INTE-ICA-035-2024

Ref: Contrato. No. GGC-151-2023. "INTERVENTORÍA PARA EL MANTENIMIENTO DE INFRAESTRUCTURA FÍSICA DE LAS OFICINAS LOCALES ICA SECCIONAL CHOCÓ."

Asunto: Cumplimiento especificaciones técnicas (Perfiles), Contrato No. GC-180-2023 OBJETO: "MANTENIMIENTO DE LA INFRAESTRUCTURA FÍSICA DE LAS OFICINAS LOCALES ICA SECCIONAL CHOCÓ"

Registro fotográfico

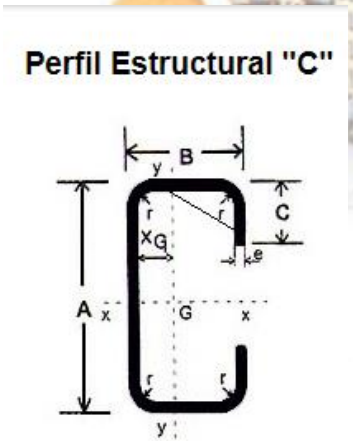
De acuerdo al seguimiento realizado por la interventoría de obra y con el apoyo a la supervisión en visita técnica pasada, se pudo evidenciar que para la cubierta de la obra de ACANDI, se realizó la instalación de un perfil rectangular de 8X4cm según grafico y registro fotográfico:

Cubierta Parte frontal bodegas	Cubierta Bodega No 2

Cubierta Bodega No 3	Cubierta Bodega No 4

En el anexo técnico y a la oferta económica del contrato, está estipulado instalar una estructura de cubierta con las siguientes características:
CAPÍTULO 2 ÍTEM 2,02 PERFIL METÁLICO C 220X80X2.5 MM
Dicho perfil en el mercado se muestra en la siguiente gráfica:

Es decir, A= 220mm B=80mm y C=2,5mm

Así las cosas, solicitamos amablemente realizar los correctivos que sean necesarios para instalar el material correspondiente a lo contractual en esta oficina y a seguir el mismo procedimiento durante todo el contrato. Esto sin detrimento de seguir de acuerdo al protocolo el conducto regular para aquellas actividades que por motivos de fuerza mayor deban ser cambiados con su correspondiente justificación.
